資料 2 - 3 に対する質問事項等への回答

高速電力線通信推進協議会

構成員の皆様からの質問事項等を以下のように分類し、添付資料にて回答しております。
個別の回答については別紙に記載しております。

添付資料1 外部雑音の設定

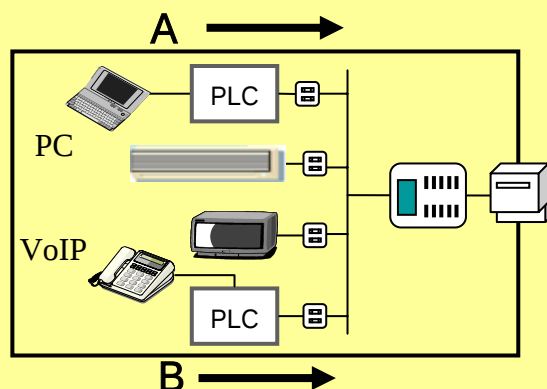
質 問 事 項	質問者	回 答 案	資料2 - 3への修正事項
14	条件により測定値が大きく変化するとの話だが、その様な段階で製品を評価する意味があるのか。	ラジオ日経社	技術的にほぼ完成の域に達する現段階での評価は意味があると考えています。なお、規定値への適合評価において重要なことは、測定条件・方法を明確に規定した上で、漏洩電界強度に対応し、かつ測定再現性のある規定項目、例えばCISPR規格の端子妨害波電圧などを採用することなどが考えられます。	修正なし
15	AM放送の技術革新、短波放送のデジタル化、DRM方式がWRC - 03で公式に認められている。現在、世界各国で試験電波が発射されている。DRMコンソーシアムからPLCに対する声明が発表されている。十分留意頂きたい。	ラジオ日経社	十分留意しますが、アナログ放送に対する条件を満たせば、デジタル放送に対しても、実用上問題ないと考えます	修正なし
16	2.1の外部雑音の設定: β 値の値には幅があると思いますが、示された値はどのような値ですか？ また、どのようにしてEIPRの効果をも β 値の中に組み入れたのでしょうか？	山中氏	ITU-Rにおける外部雑音の設定値 (β 値) は、全米103地域での1966～1971年の測定値に基づき、地域種別(高・中・低雑音)ごとのメジアン値(中央値)を採用して設定されたものです。日本における外部雑音の実態値 (β_j 値) は、ITU-Rの設定値を基に、下記の考えにより設定しました。 短波帯における外部雑音は人工雑音が支配的であることから、電力消費密度(EIPR)に比例すると考えられます、従って、米国での1971年のEIPRaと日本の2000年におけるEIPRjとの比 $\Delta[\text{dB}] = 10 \cdot \log(\text{EIPRj} / \text{EIPRa})$ だけ、日本の外部雑音はITU-Rのそれより高いとして β_j 値を設定しています。 この考えで設定した β_j 値は、日本の外部雑音実測結果とも概ね一致しており、妥当であることが確認されています。	添付資料1を、「2.1 外部雑音の設定」に追加します

ITU-Rにおける外部雑音の設定値(β値)は、全米103地域での1966～1971年の測定値に基づき、地域種別(高・中・低雑音)ごとのメジアン値(中央値)を採用して設定されたものです。

日本における外部雑音の実態値(β_j値)は、ITU-Rの設定値を基に下記の考えにより設定しました。

短波帯における外部雑音は人工雑音が支配的であることから、電力消費密度(EIPR)に比例すると考えられます。

従って、米国での1971年のEIPR_aと日本の2000年におけるEIPR_jとの比

だけ、日本の外部雑音はITU-Rのそれより高いとしてβ_j値を設定しています。

この考えで設定したβ_j値は、日本の外部雑音実測結果(資料2-3 P.6)とも概ね一致しており、妥当であることが確認されています。

添付資料2 累積効果(地上・海上受信機への影響)

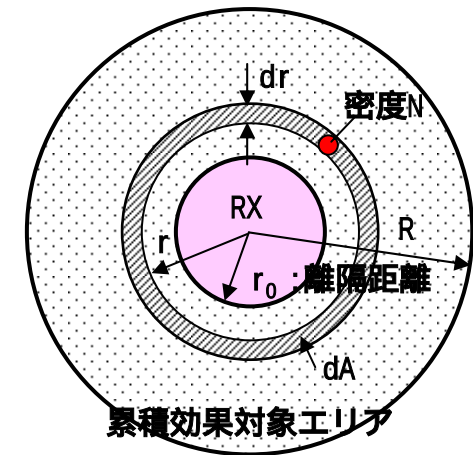
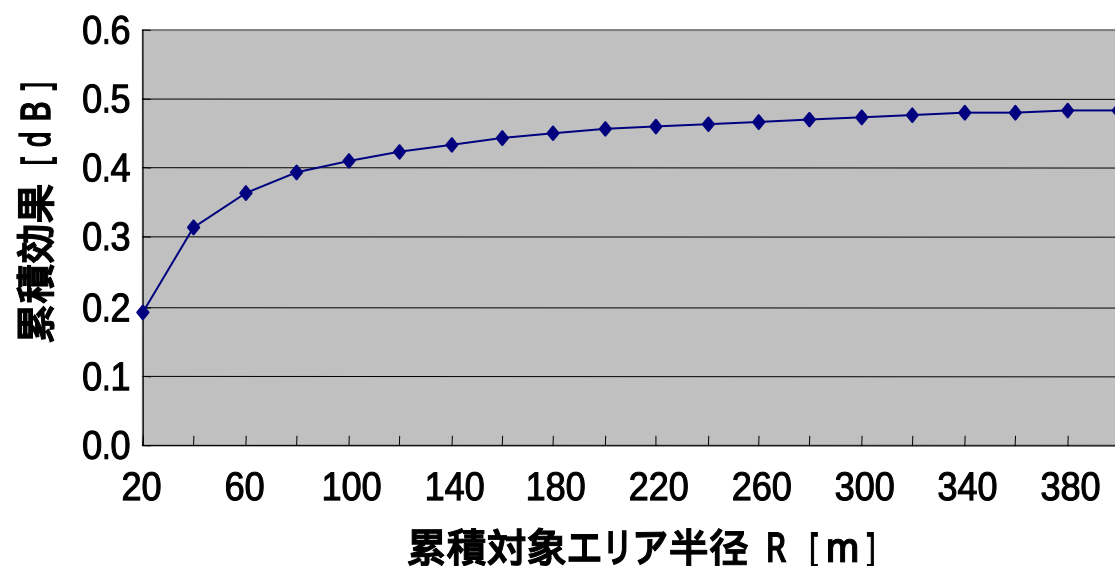
質 問 事 項	質 問 者	回 答 案	資料2 - 3への修正事項
5	PLC実用化後は、累積出荷台数から放射される漏洩電波は、累積効果の影響が出ると類推する。短波帯の伝搬は複雑で、短波帯に放射される電波は電離層に反射される。実用化後を想定した累積効果の影響の検討が必要ではないか。周波数によっては海外に与える影響の想定も必要ではないか。地球は球形で、電波の直進を妨げるし地球も完全な導電体ではない。その上地球を包む大気上層には、電離層があって、その電離の状態は一日中の時刻、一年中の季節、電波の波長、地球上の場所、太陽の活動性によって、時々刻々複雑な変化をする。 短波の伝播はこれらの関数となる。通信に考慮ねばならぬ因子は極めて多数に上っていて、それらの性質を一々調べなければならない。電波の伝搬に最も深い影響を与えるのは上空の電離層の状態である。電離層の高さは時間帯でも変化している。電気通信の方面と、地球物理学の方面で協力して大規模に観測し研究しなければ効果が上がらない。PLCの短波伝搬の実態を把握するためには、電離層に対する理解が不可欠であるから、これらに対する研究が是非とも必要である。PLCの空中線理論、電離層電波伝搬、近距離伝搬(近距離通信)、遠距離伝搬(遠距離通信)、フェージングの統計理論の関係もある。無線通信に影響を与えないためには、これらに関する調査研究が必要ではないか。	ラジオ日経社	添付資料2の考察結果を踏まえ、累積効果の影響を考慮した場合でも、無線設備に実用上の影響を与えないと考えます。 PLCモデム単体の出力は、-50dBm/Hz(米国HomePlug仕様の場合)であり、かつPLCモデムおよび電力線・電灯線からの輻射は、高度数百kmの電離層を経由した場合は、距離減衰によって100dB程度減衰することから、電離層伝搬による(PLCモデム単体からの)漏洩電界強度は、外部雑音と比較して十分小さな値になるものと考えております。また、累積台数による電離層伝搬の影響も上記累積効果の考察結果を踏まえ、無視できると考えております。	漏えい電界の累積について、添付資料2を追加します。

23	全ての無線システムへの干渉の評価に必要であるように、PLCモデムが多数存在した時の影響の調査、検証が必要	全日本航空事業連合会	項目5の累積効果に関する回答および添付資料2を参照下さい	項目5にて修正しています
24	HF帯の周波数は、電離層反射が有るため、(1)を含めて、見通し距離のみでなく、遠距離でPLCによる干渉が出ないか調査が必要	全日本航空事業連合会	項目5の電離層伝搬に関する回答および添付資料2を参照下さい	項目5にて修正しています
25	HF帯の周波数は、電離層反射が有るため、巡航中の航空機のHF通信にPLCによる影響があるかどうか検証が必要	全日本航空事業連合会	項目5の電離層伝搬に関する回答および添付資料2を参照下さい	項目5にて修正しています

多数のPLC設備からの漏えい電界に対し、累積効果による影響は、0.5dB程度であり、地上ならびに洋上の受信機への影響はないと考える。ここでは、密度が非常に高い東京23区の世帯数密度を用いて計算しているが、全国の平均世帯数密度は、東京23区の約1/50 ($D=0.00013$) であり、現実には累積効果による影響はさらに軽減されると考える。

添付資料3 屋外への影響(屋内電力線の伝送特性)

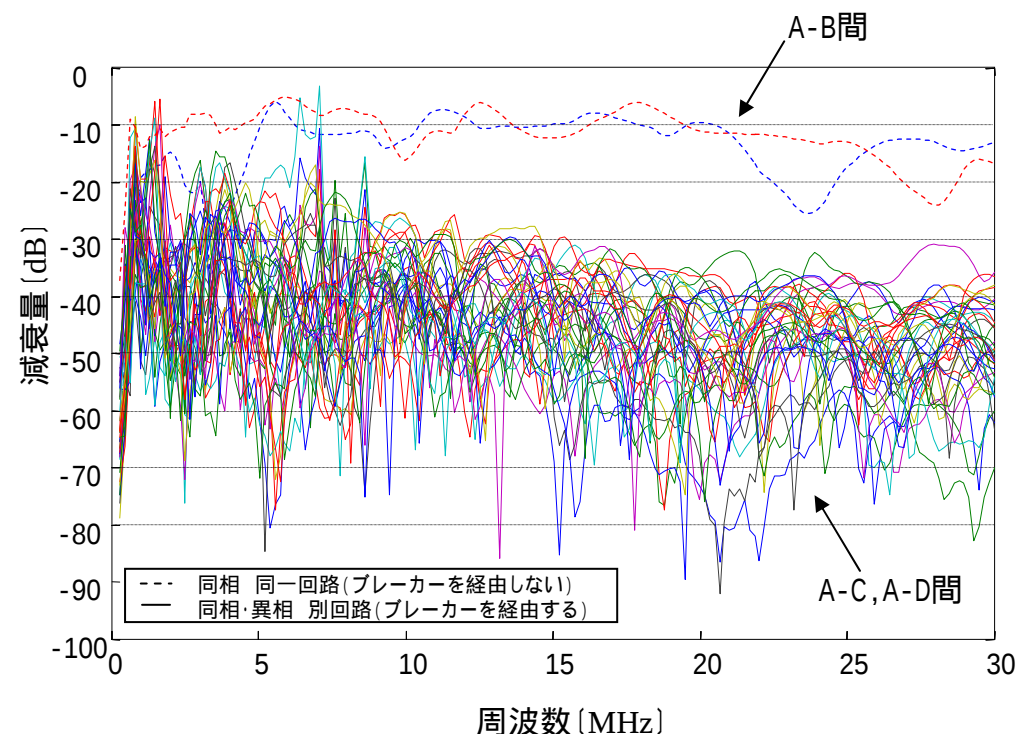
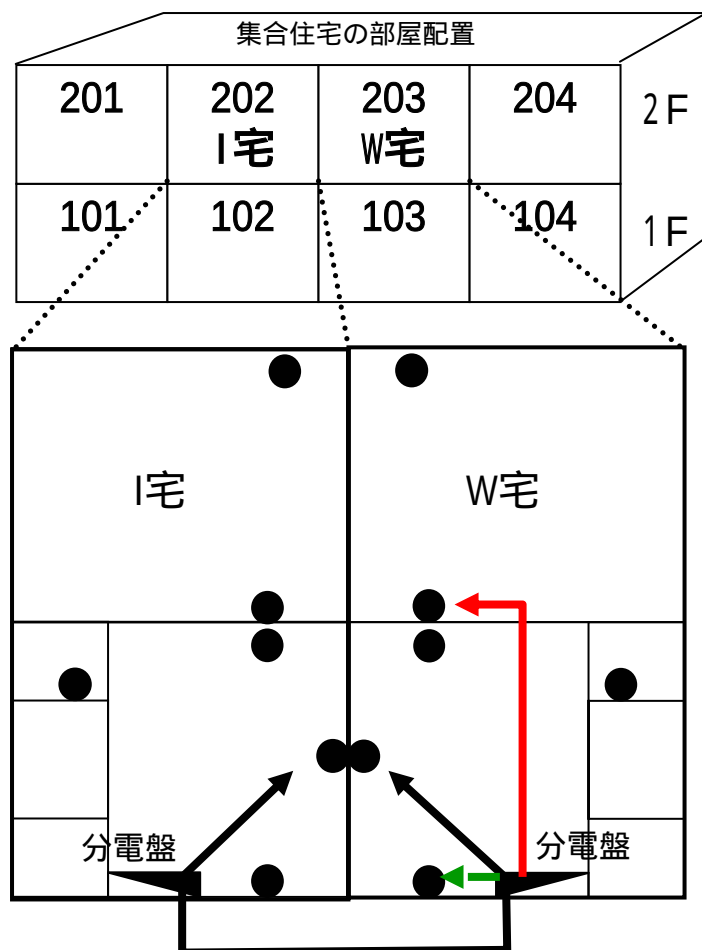
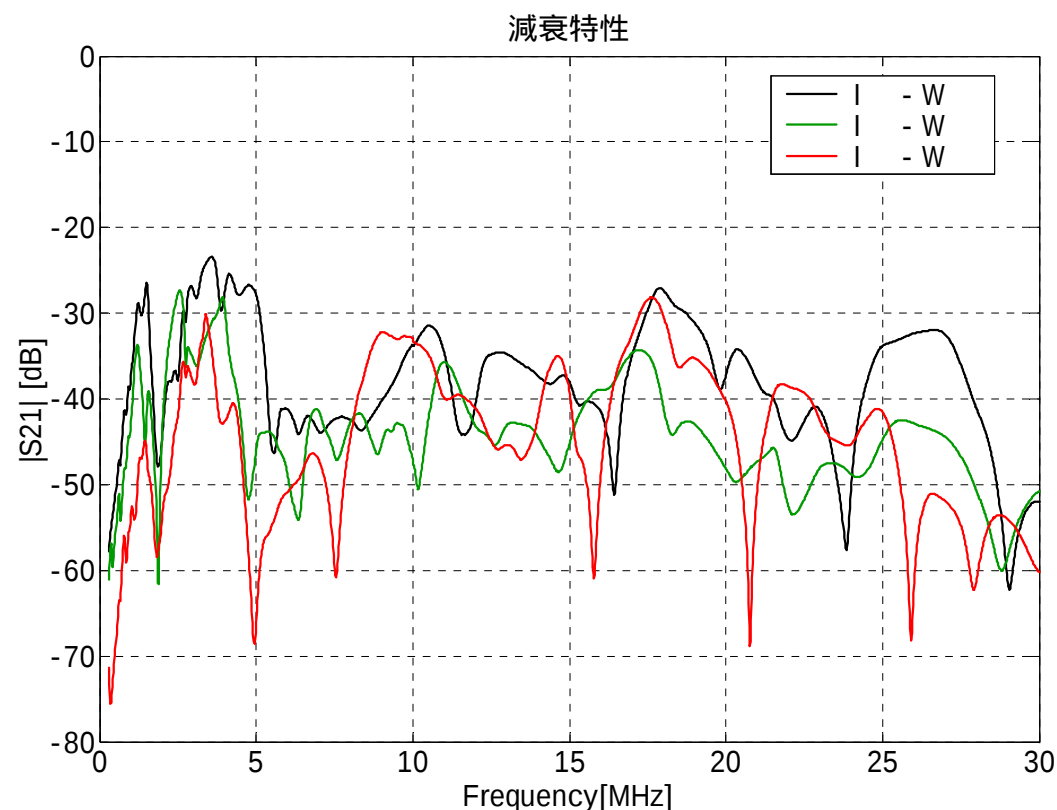
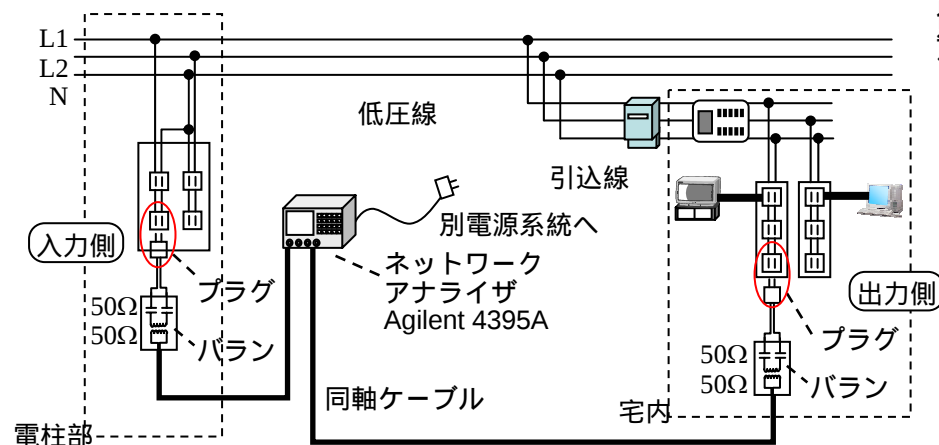
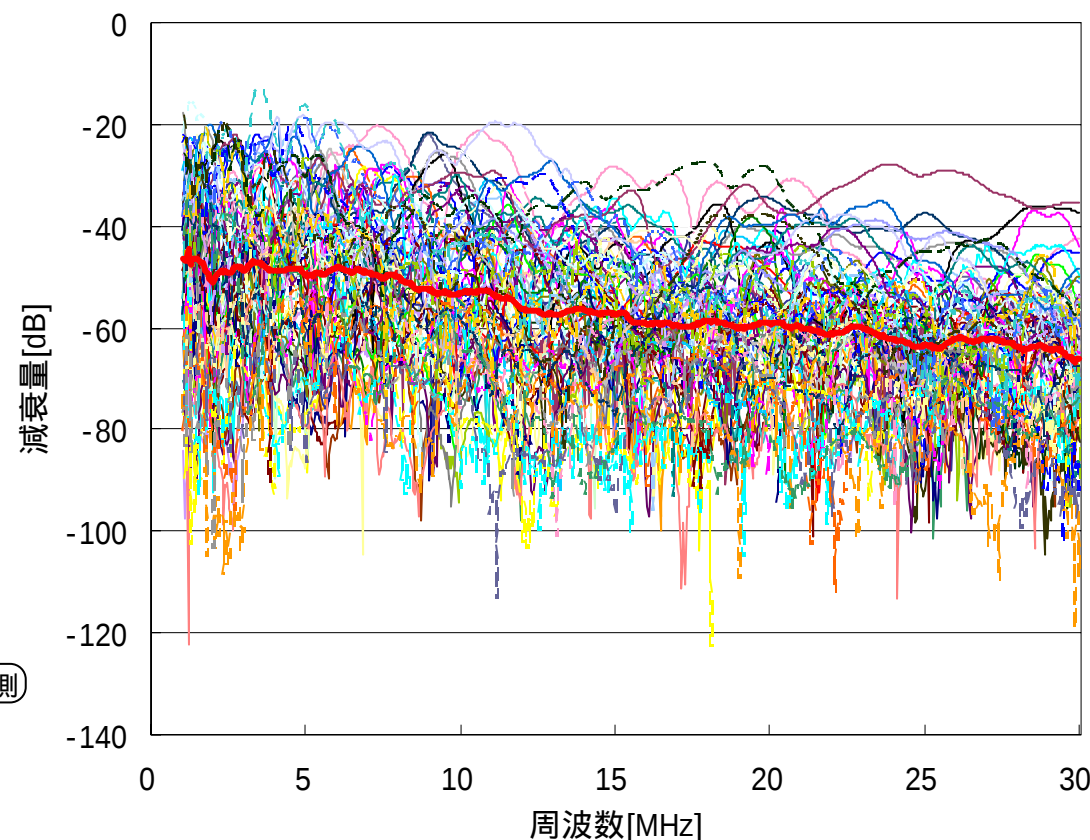
6	PLCを宅内使用と限定するが、デジタル信号が宅外電力線への流出を調査する必要はないか。流出阻止の技術と技術的根拠。 その使用機器の持つ性能調査が必要ではないか。	ラジオ日経社	宅内利用の場合でも、PLC信号の一部は宅内分電盤 引込み線を通じて屋外に流出します。しかしながら、宅内分電盤でPLC信号の分岐損失があるため、屋外に流出するPLC信号は、宅内電線を伝搬している信号に比べ20dB以上小さくなります(添付資料3)。また、引込み線を通じて屋外に流出したPLC信号は、直近の柱上変圧器で吸収されてしまいますので、広域にわたって影響を及ぼす可能性はありません。	屋外電力線への流出について、添付資料3を追加します

質 問 事 項	質問者	回 答 案	資料2 - 3への修正事項
7	電力線の配電線が繋がっている場合の集合住宅で PLCの隣接住居への影響、複数の隣接住居がPLCを導入した場合に、他の隣接住居が受ける影響の調査が必要ではないか。	ラジオ日経社	伝導妨害波においては、隣家間との高周波信号の距離減衰は30～50dBの測定事例があります(添付資料3)。隣家PLCモデムからの伝導妨害波も同様な減衰特性を示し、PLCモデムを導入していない宅内の既存電灯線ノイズ以下となり、実用上問題ないと思われます。	屋外電力線への流出について、添付資料3を追加します
8	住宅で、PLCの隣接家屋への影響、複数の隣接住宅がPLCを導入した場合の、他の隣接住宅が受ける影響の調査が必要ではないか。	ラジオ日経社	漏洩電界においては、住宅間距離、住宅の建造物の遮蔽効果および実測を踏まえ、隣家への影響、または隣家からの影響のない漏洩電界強度値を提案させていただきたいと思います。	
9	PLC導入住宅で、配電線を室外まで延長して使用している場合の影響(ネオンサインやイルミネーションなど)	ラジオ日経社	・配電線を屋外に延長し、常時使用するケースは実際上多くないと考えております ・インターホンなどの外部設置設備は一般的に地中配線されており、漏えいの影響は小さいと考えております。	修正なし
10	無線局が複数ある場合、お互いの局の周波数により相互変調妨害や混変調妨害が発生する。この累積効果による雑音電界の増加を考慮する必要はないか。	ラジオ日経社	・混変調は回路の線形性が維持できない場合に発生します。従って、通常は通信レベル以上の混信に対して問題になり、PLCの漏洩は通信レベルより低いので問題はないと考えております。	修正なし
11	漏洩電界のPLCの使用周波数帯域外への影響(2MHz～30MHz以外への影響)についても調査する必要はないか。	ラジオ日経社	・使用帯域以外は、現行の電波法ならびにCISPRの基準値に従います ・PLC設備からの漏洩電界による使用周波数帯域外への影響は当然考慮すべきですが、技術基準策定時の規定事項の一つとして、諸法令に基づき帯域外スプリアス規定も盛り込まれると考えておりますので、本研究会にて特段の調査は不要と思われます。 ・参考資料として、実験に使用したモデムの帯域外の測定結果を添付資料4に示します。	共存条件の基本的考え方として、2MHz～30MHz以外の帯域では、現行のCISPRならびに電波法の規制値に従うことを追加

宅内電力線の伝送特性の実測例では、分電盤を経由しない同相同一回路では10 dB～20 dB、分電盤を経由した場合には、20 dB以上(平均20～40 dB程度)の減衰となる

隣家間の伝送特性は、分電盤による分岐を必ず通過するため、約30 dB以上の減衰となる

添付資料4 使用帯域外への影響

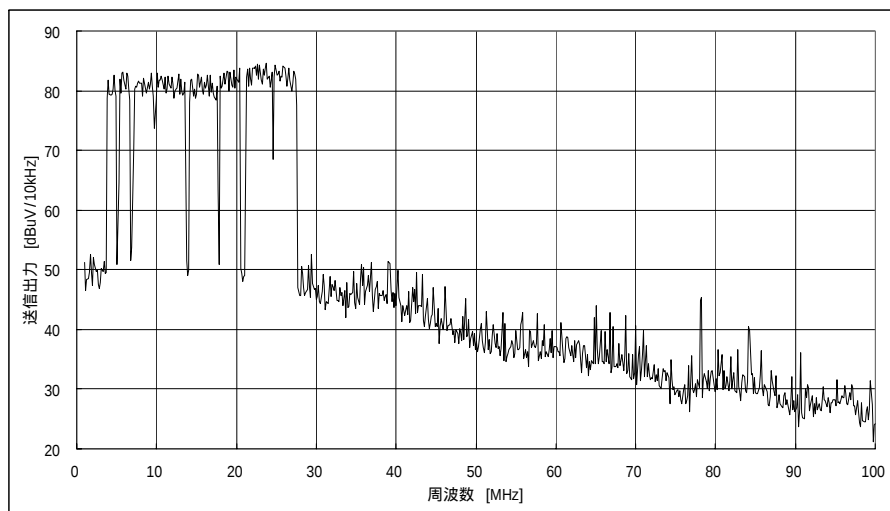
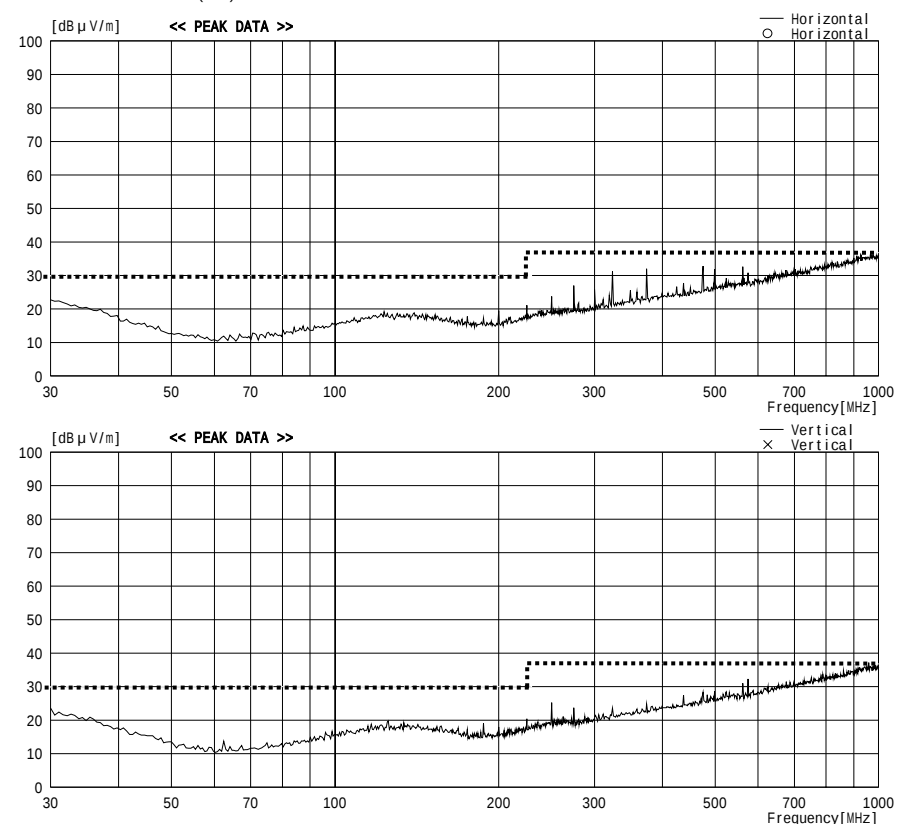
質 問 事 項	質問者	回 答 案	資料2 - 3への修正事項
26	PLCからの漏洩電波は、HF帯に限らないので、全帯域でのパワースペクトラムの調査が必要。航空機、ヘリコプター等が、電波誘導で着陸する時、民家の密集地の上空50m程度を飛行するため干渉を受ける可能性がある。干渉がある場合は安全性にかかわる。	全日本航空事業連合会	項目11の帯域外スプリアスに関する回答および添付資料4を参照下さい	項目11にて修正しています
27	(5) 空港ビルにおいてPLCを使用することを考えると、航空機との距離は10m程度となり、HF通信に影響が出る可能性がある。	全日本航空事業連合会	空港施設内でのPLC使用に関しては、実態を把握し、実用上問題の無い共存条件について検討します。	修正なし
28	(6) 事業用航空機、ヘリコプター等の運航においては、ビルの屋上のヘリポート、人家の密集地の空港等においてHF通信機地上局を使用するため、100mの離隔距離は現実的ではなく、当該通信に影響が出る可能性がある。	全日本航空事業連合会	確保可能な離隔距離や無線設備の条件などの実態を把握し、実用上問題の無い共存条件について検討します。	修正なし
29	今回、高速電力線搬送通信設備が既存の無線通信や放送等へ影響を与えない共存条件として提示された『既存無線設備の受信点で外部雑音以下』という考え方は、無線通信等の運用形態に実用上の影響や変更を与えず、概ね妥当なものと考えます。	九州電力	外部雑音以下とする考え方は微弱無線局の基準と同様の考え方に基づくもので、妥当であると考えております。また、複数台ある場合の累積については、項目5にて回答しております。	修正なし
30	ただし、本資料には、モデムが多数動作した場合の漏えい電界の累積的な増加についての考察が不足していますので、検討の上、結果の提示をお願いします。	九州電力		項目5にて修正しています
31	「今回は、屋外架空配線を用いたシステムは対象としない」とあるが、それでは屋外架空配線を用いるシステムについては本研究会とは別に改めて総務省に規制緩和を要求するのですか。この利用形態は、加盟各社の合意がとれており、本研究会における協議会の総意と見なしてよいのですか。	日本アマチュア無線連盟	PLC-J会員各社の総意として、屋内利用を前提としたシステムが対象であると考えており、それ以外のシステムは対象外としています。	修正なし

使用帯域外では現行の法令に従っている。

実験に使用したモデムの帯域外スプリアスならびに放射妨害波特性を示す。

添付資料5 RMS値とQP値の差分

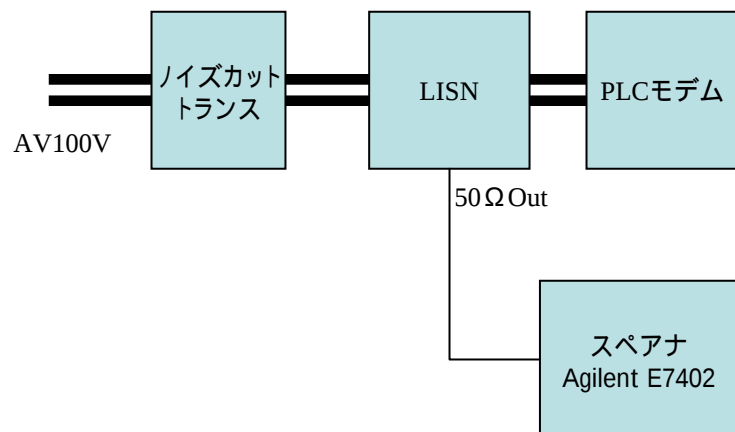
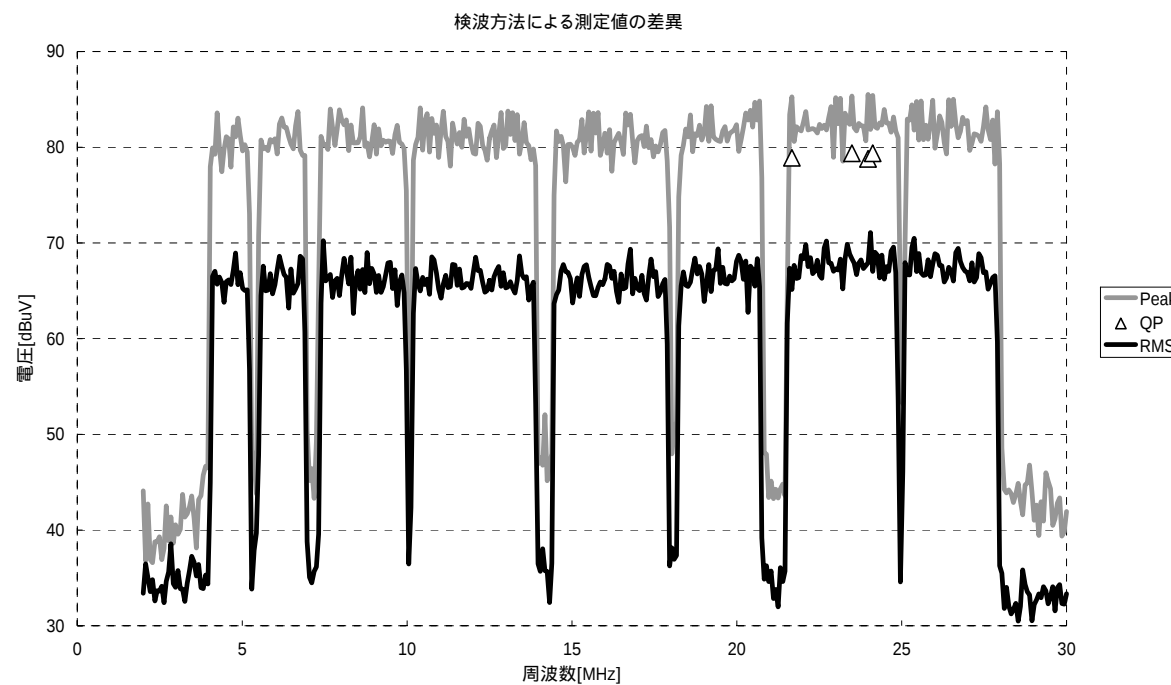
17	2.2のシミュレーション結果: 他の人でも追加計算が可能のようにモデルのパラメータを詳細に示す必要があると思います。	山中氏	電力線種 = 直径1.6mmの2芯VVFケーブル、電力線全長 = 16m、配線高 = 3.0m、架空部延伸長 = 10m、接地状態 = 信号印加側で片線接地、印加電圧 = $\pm 0.05\text{V}$ 、LCL = 10～20dB	シミュレーション時のパラメータを追加します
18	3. 漏洩電界強度: RMSからQPの変換係数については波形によって異なると思いますが、実測はされていますか？ そうであれば、データをお示し下さい。	山中氏	RMSとQPの変換は、CISPR22クラスBの平均値とQP値の許容値差を適用しています。なお、実験に使用したモデムでの測定結果においても、概ね10dB以上の差となっております。(添付資料5)	下記を注記として追加します。 「QPとRMSの変換係数は、CISPR22の電源ポートならびに通信ポートの伝導妨害許容値(ClassB)における、平均値とQP値の差を適用する」

実験に使用したモデムの送信出力 - 検波方法による測定値の違い
